Mission régionale d'autorité environnementale

**AVIS DÉLIBÉRÉ
SUR LE PROJET DE PARC ÉOLIEN DE LA COUTANCIÈRE
SUR LA COMMUNE DE GRAND-AUVERNÉ (44)**

n° PDL 006257 / A P

Contexte éolien en 2024 – Source : Dossier espèces protégée, page 289

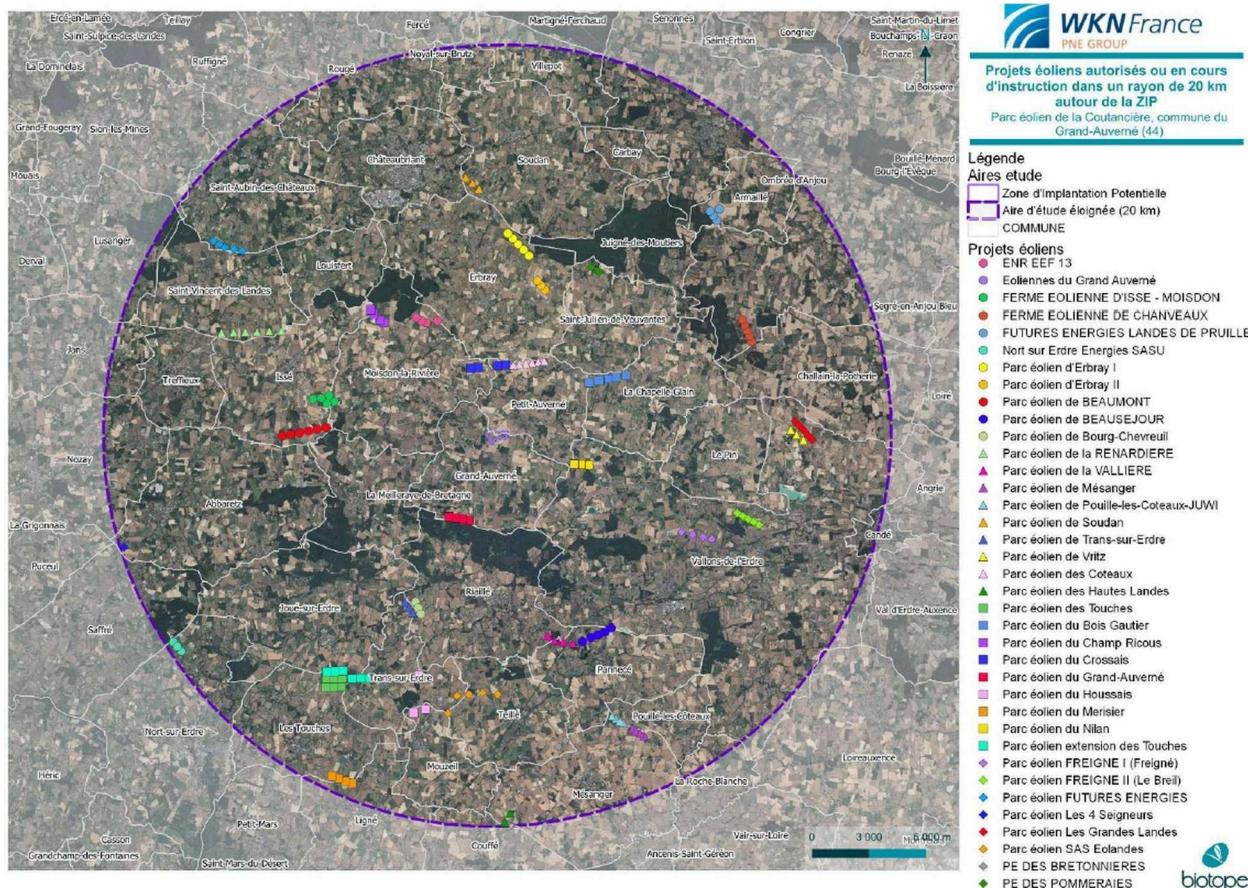
Les données sur les paysages et en particulier le contexte éolien n'ont pas fait l'objet d'une mise à jour depuis 2015. Dans un territoire fortement marqué par les installations éoliennes, une actualisation de l'étude d'impact concernant les parcs présents aux différentes échelles est nécessaire afin de mesurer précisément les enjeux paysagers du choix de la ZIP du parc de La Coutancière dans ce contexte. Le dossier sur les espèces protégées apporte des informations actualisées au 26/11/2024 sur les parcs éoliens en service et en cours d'autorisation, mais pour traiter le volet des effets cumulés vis-à-vis de l'avifaune et des chiroptères uniquement. Les données de l'étude d'impact de 2020 indiquent qu'à la date de sa réalisation (août 2020) l'aire d'étude éloignée est concernée par 22 parcs¹³ pour un total de 107 éoliennes alors qu'en novembre 2024, l'aire d'étude éloignée comprend 29 parcs autorisés ou en cours d'instruction totalisant 130 éoliennes.

La MRAe recommande que l'étude d'impact caractérise le contexte paysager éolien avec les données les plus récentes concernant les parcs implantés, en cours de construction et autorisés mais non construits.

Les trois variantes étudiées – source : Dossier espèces protégée, page 42

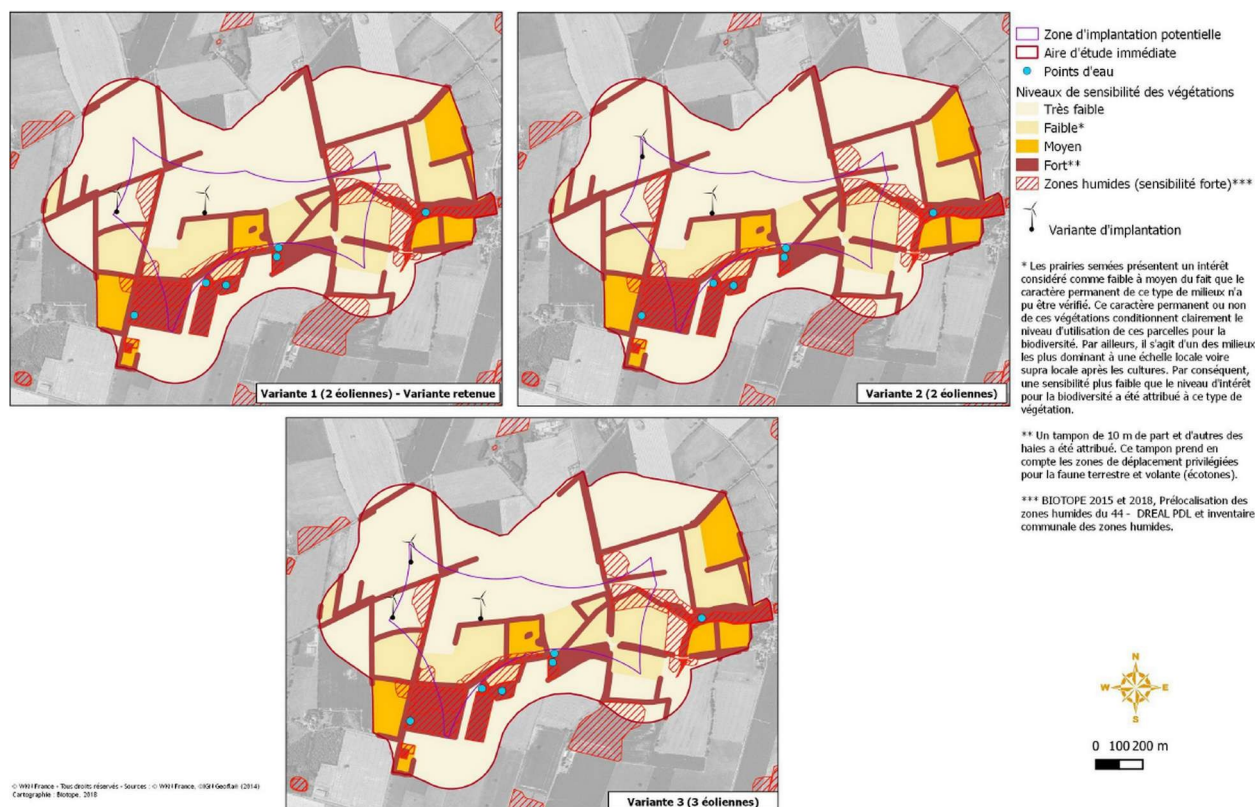
Concernant le choix d'implantation des éoliennes, celui de l'éolienne E2 interroge avec la proximité immédiate (20 m) d'une haie à forts enjeux alors qu'un secteur moins sensible est disponible au nord de celle-ci. Le choix de la variante 1 semble avoir été dicté par des critères paysagers, le dossier estimant que les trois variantes « présentent approximativement les mêmes sensibilités écologiques ». Le choix de ces variantes avec notamment l'implantation de l'éolienne E2 est insuffisamment justifié au regard des enjeux écologiques.

La MRAe recommande que soient présentées et analysées les variantes d'implantations d'éoliennes en dehors des secteurs à enjeux naturalistes avérés sur le site de Grand-Auverné.

Implantation des éoliennes et enjeux écologique – Source : dossier dérogation espèces protégées page 179

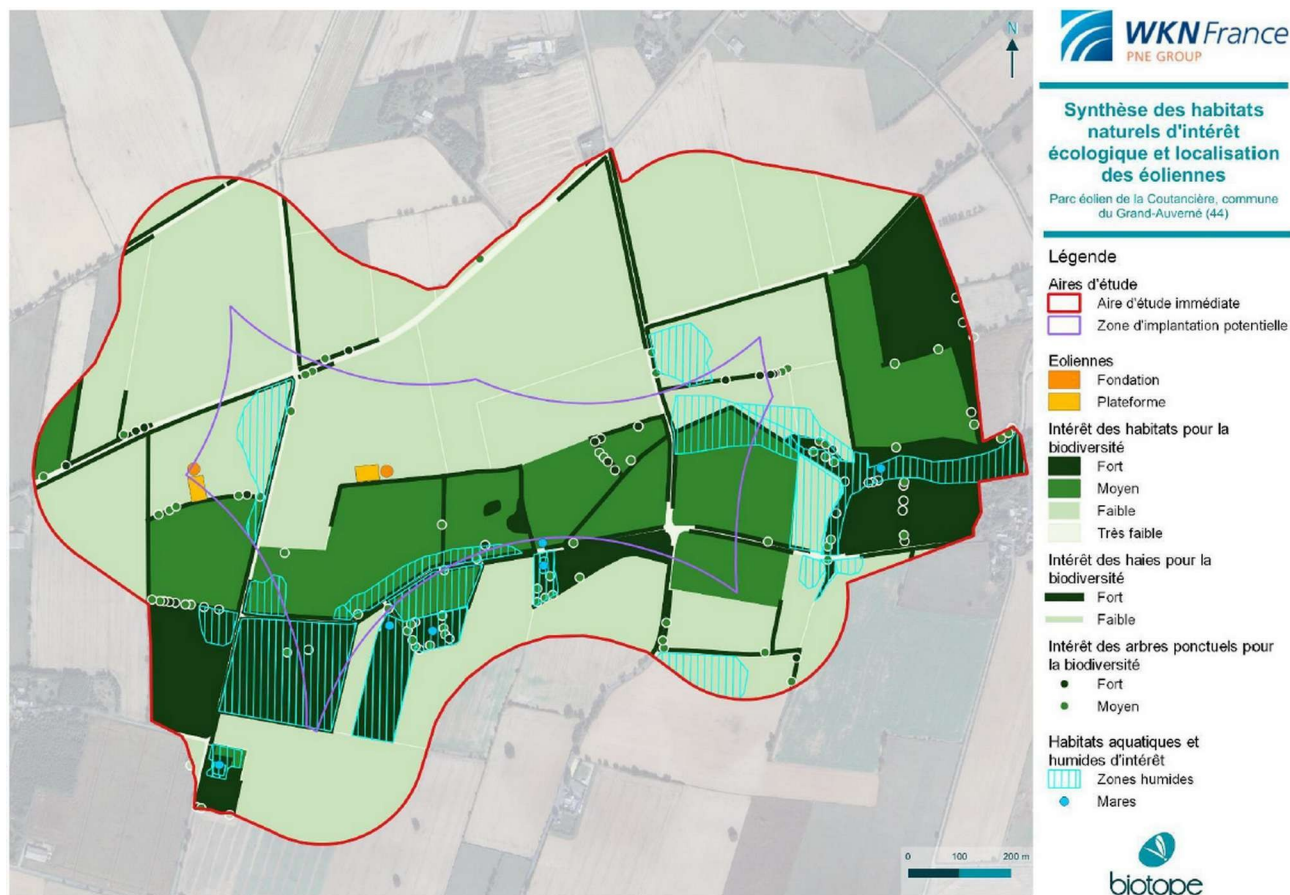
En addition au risque de collision et de barotraumatisme, l'impact des éoliennes sur l'avifaune et les chiroptères peut également créer un phénomène d'aversion¹⁶ et entraîner une perte d'habitats, pour les oiseaux et les chiroptères, liée à la proximité des éoliennes avec les lisières des boisements, des bosquets et des haies qu'ils utilisent pour la nidification, l'alimentation ou le repos. Le choix d'implantation des éoliennes E1 et E2 avec un éloignement des bouts de pâles respectivement de 50 m et 20 m de haies à enjeux forts est très en deçà des recommandations d'organismes comme EUROBATS ou la Société Française pour l'Étude et la Protection des Mammifères (SFPEM) qui préconisent une distance oblique minimale de 200 m¹⁷. Ces

éléments n'empêchent pas le dossier d'évoquer de manière surprenante un état dégradé de ces haies, bien qu'elles aient été identifiées avec des enjeux forts dans l'état initial. D'autre part, le dossier s'appuie sur les données d'inventaires pour avancer que cette proximité n'est pas préjudiciable à certaines espèces de passereaux comme la Linotte mélodieuse, la Pie-grièche écorcheur, le Tarier pâtre ou la Fauvette grise qui ont été observées au niveau de haies respectivement éloignées de 93 m, 226 m, 250 m et 270 m. Il paraît très fragile de remettre en cause le critère de distance des pales avec les habitats à enjeux à partir d'observations ponctuelles qui ne sont pas extrapolables d'une saison à l'autre.

De plus, le même porteur de projet applique pourtant une distance bien supérieure quand il s'agit des haies plantées dans le cadre des mesures compensatoires. Ces choix contradictoires questionnent et doivent être évalués et argumentés par rapport à l'objectif de recherche de la solution la moins impactante.

- **de justifier et évaluer le choix d'une distance minimale de 50 m et 20 m entre le bout des pales et les haies dans le choix d'implantation des éoliennes au sein de la ZIP ;**
- **de compenser les pertes d'habitats liées au phénomène d'aversion généré par les éoliennes pour l'avifaune et les chiroptères.**
